Разрешение		Обозначение	17-23-1б-АР		
117-25		Наименование объекта строительства	Комплекс из 3-х многоквартирных домов по ул. Генерала Лаврова, 7, расположенных в д. Жилина Орловского муниципального округа. 3-й этап строительства - многоквартирный дом корпус 3 (поз.32)		
Изм.	Лист	Содержание изменения		Код	Примечание
13	1...3 13,22,46, 48 0М1*, 0М4*	<p>Общие данные. Увеличена высота металлических ограждений лоджий для 2-го этажа</p> <p>Прилагаемые документы: Увеличена высота металлических ограждений лоджий для 2-го этажа</p>		1

Разрешение	Обозначение	17-23-1б-АР
54-25	Наименование объекта строительства	Комплекс из 3-х многоквартирных домов по ул. Генерала Лаврова,7, расположенных в д. Жилина Орловского муниципального округа. 3-й этап строительства - многоквартирный дом корпус 3 (поз.32)

Изм.	Лист	Содержание изменения	Код	Примечание
10	1,2 11(зам.) 17(зам.) 20 52(нов.)	Общие данные. Откорректировано: примечание п.6; вид Е. Добавлено сечение 3-3 На плане откорректирован вид зашивки в осях Ес и бс. Добавлены ссылка на фрагмент 3 плана Фрагмент 3 плана.	3

РАБОЧАЯ ДОКУМЕНТАЦИЯ

Светопрозрачная конструкция СПК-1 (СПК-1.К), СПК-1*(СПК-1.К*)

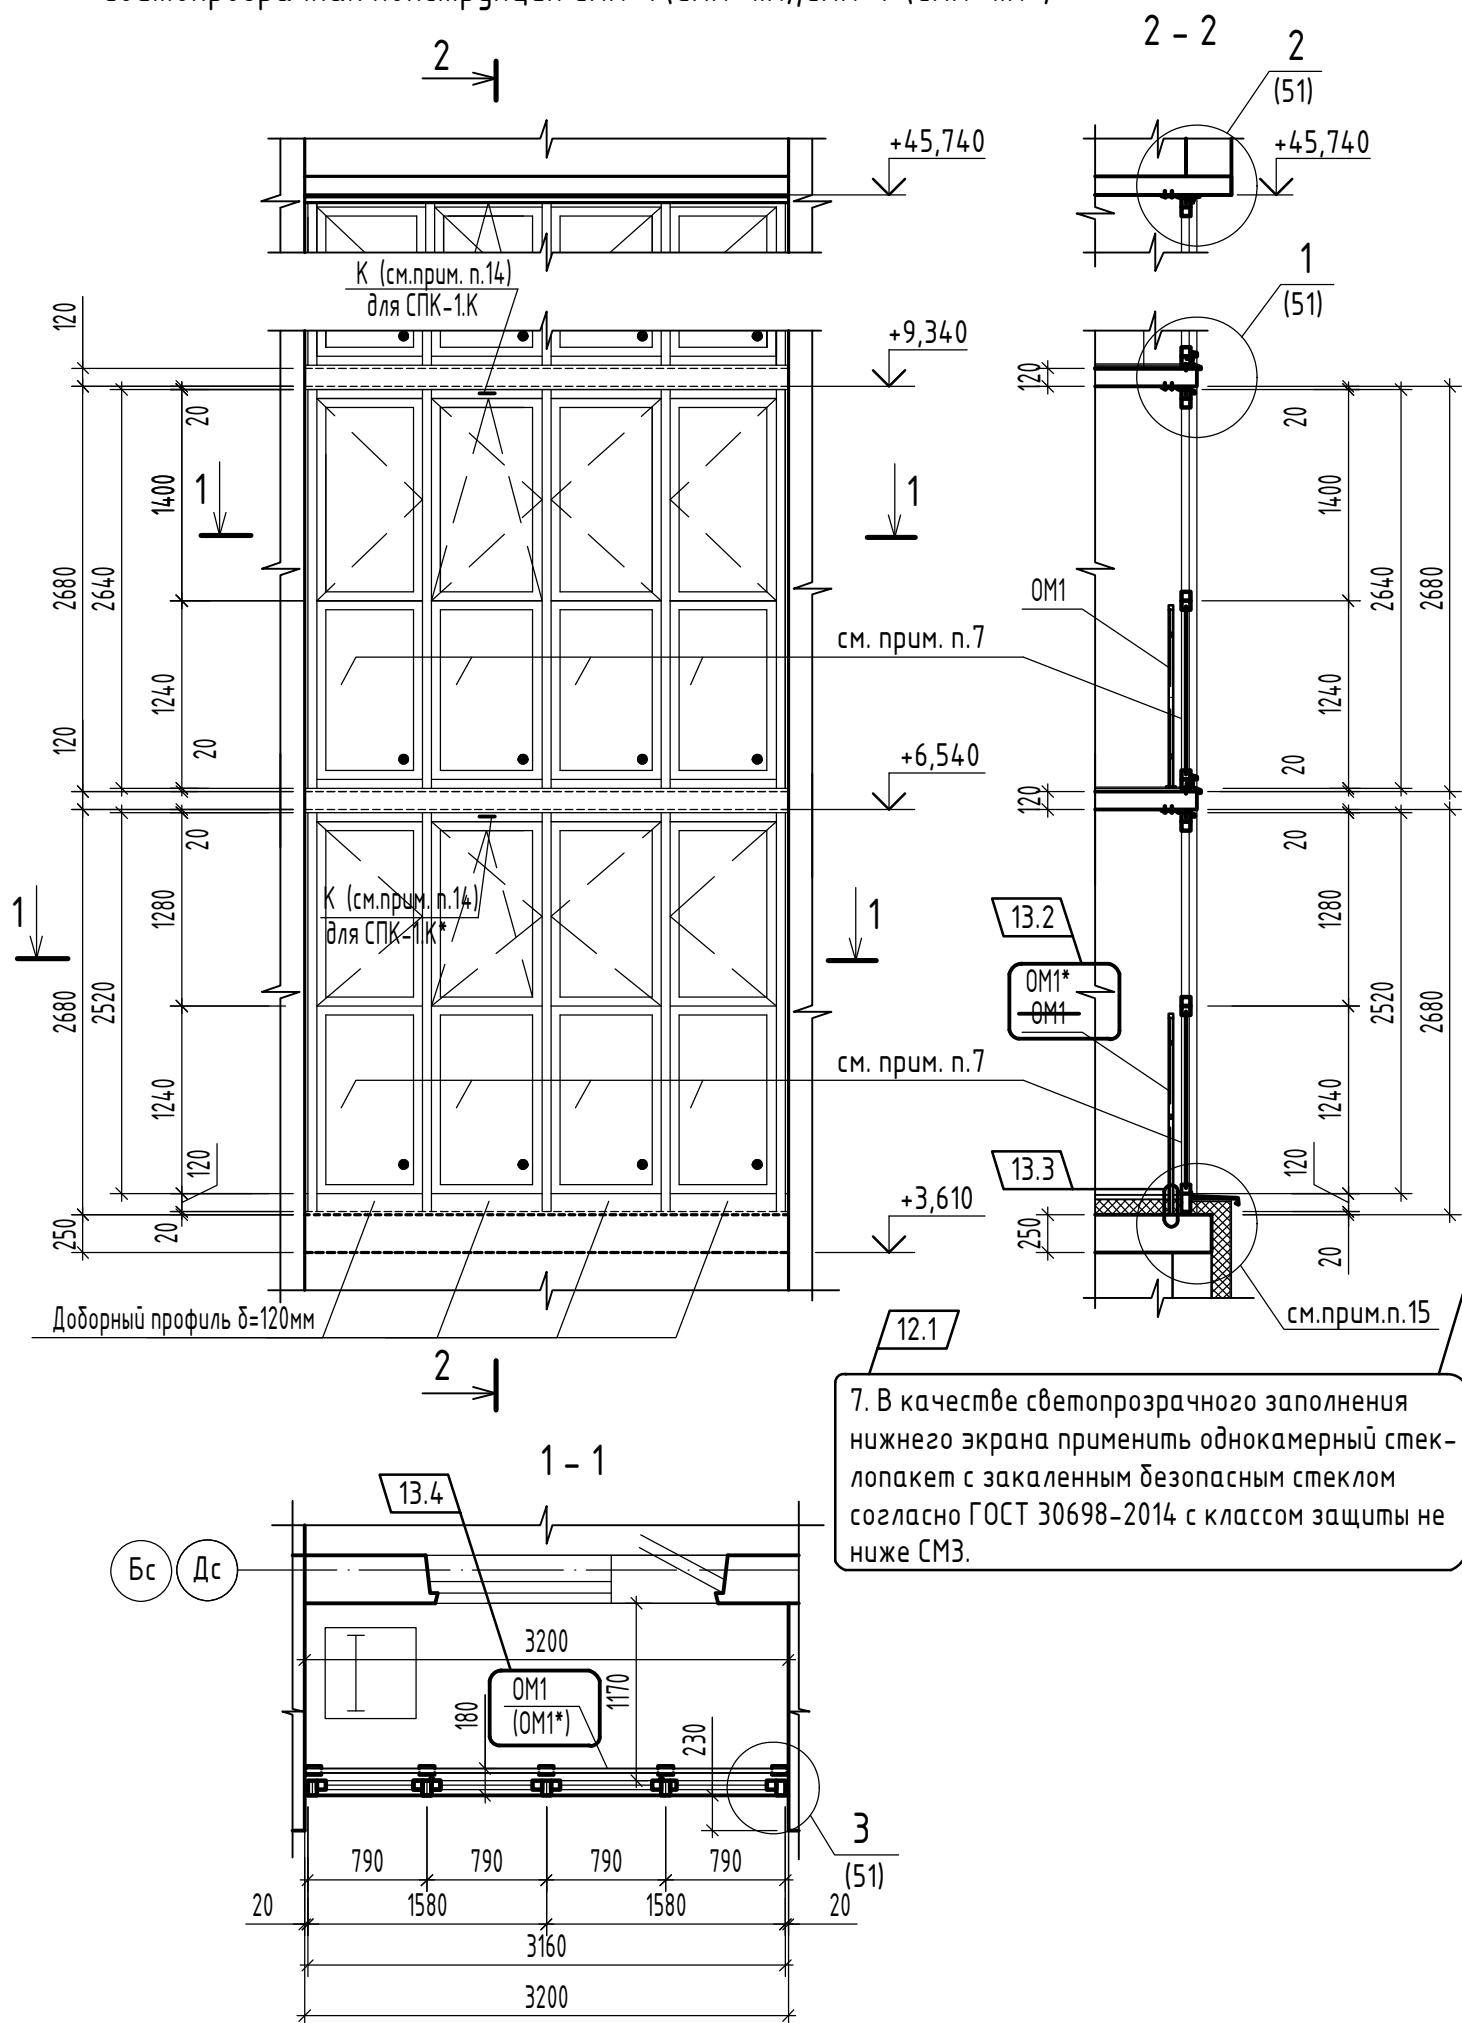
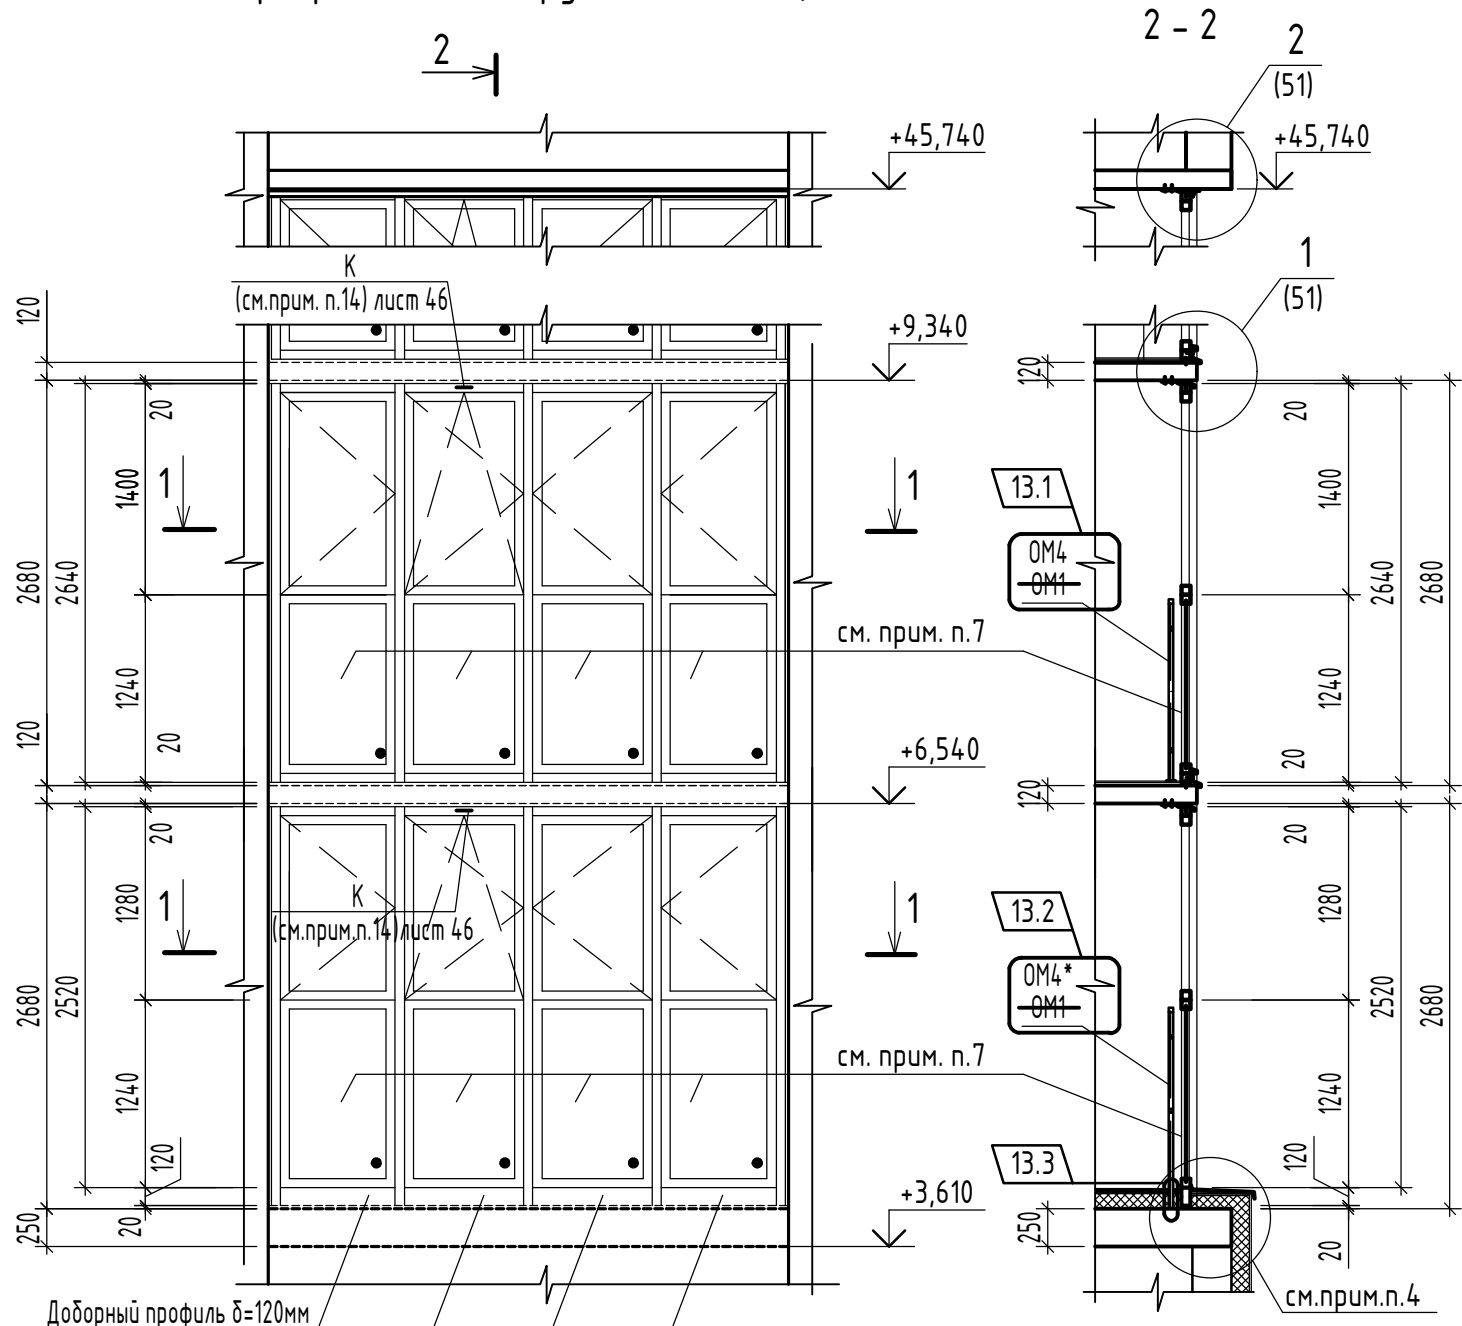
Разрешение		Обозначение	17-23-1б-АР		
97-25		Наименование объекта строительства	Комплекс из 3-х многоквартирных домов по ул. Генерала Лаврова, 7, расположенных в д. Жилина Орловского муниципального округа. 3-й этап строительства - многоквартирный дом корпус 3 (поз.32)		
Изм.	Лист	Содержание изменения		Код	Примечание
12		Изменения внесены на основании письма №465 ИСО от 15.09.2025г.		3	
	2	Общие данные.			
	33	Откорректировано примечание п. 3 об открывании активной створки двупольных дверей			
	46	Откорректировано примечание п. 7 о заполнении нижнего ряда СПК

Фрагмент 4 плана (20)

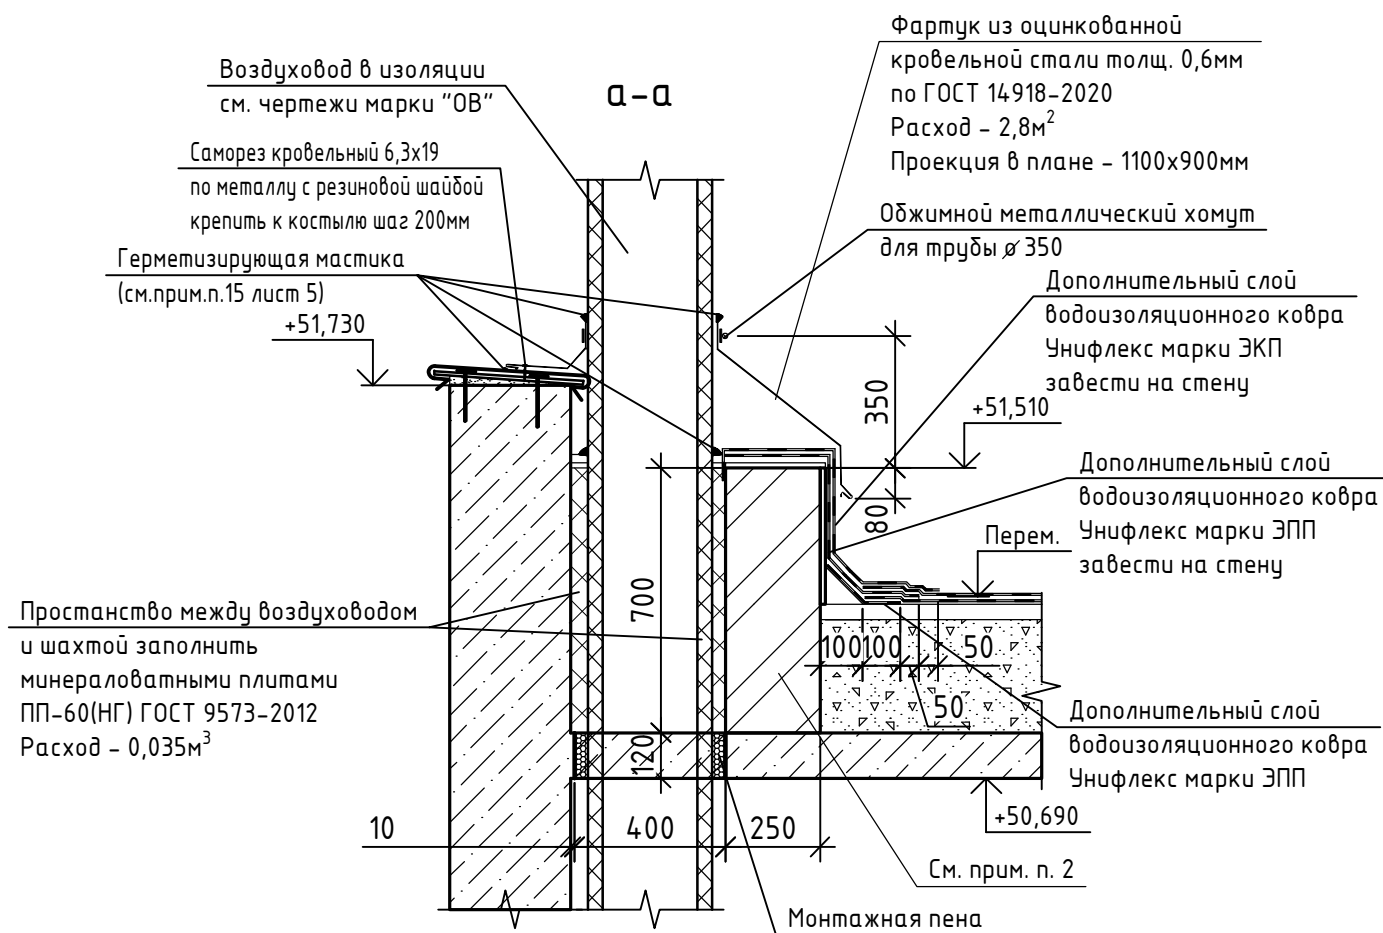
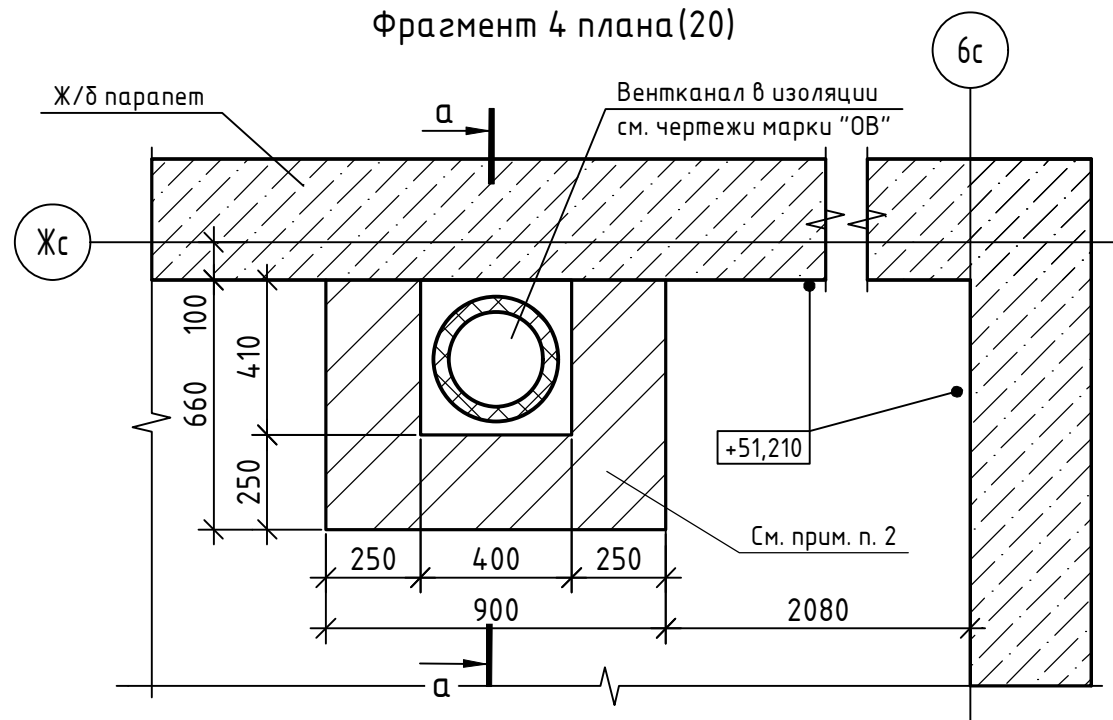
Разрешение		Обозначение	17-23-1б-АР		
81-25		Наименование объекта строительства	Комплекс из 3-х многоквартирных домов по ул. Генерала Лаврова, 7, расположенных в д. Жилина Орловского муниципального округа. 3-й этап строительства - многоквартирный дом корпус 3 (поз.32)		
Изм.	Лист	Содержание изменения		Код	Примечание
11	1,2 20 53(Нов.)	Общие данные. Добавлена ссылка на фрагмент 4 плана. Добавлено примечание п. 4 Фрагмент 4 плана		3
